Correction urgente de dispositif

Température élevée des composants de la bobine de réception lors de l'utilisation de séquences d'imagerie déterminées du traitement ciné

UDC 2020-001

Figure 3 : La distance entre la bobine de réception et la surface intérieure de la paroi du tunnel est supérieure à 5 cm

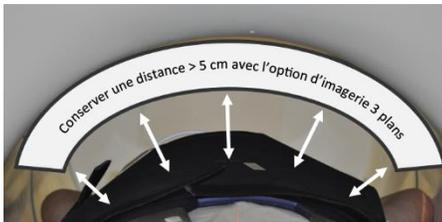
À faire : Maintenir une distance d'au moins 5 cm entre la bobine de réception et la surface intérieure de la paroi du tunnel lors de l'utilisation de l'imagerie du traitement ciné 3 plans (figures 3 et 4).

À ne pas faire : Sélectionner l'imagerie du traitement ciné 3 plans si une distance d'au moins 5 cm ne peut pas être maintenue entre la bobine de réception et la surface intérieure de la paroi du tunnel pendant le traitement.
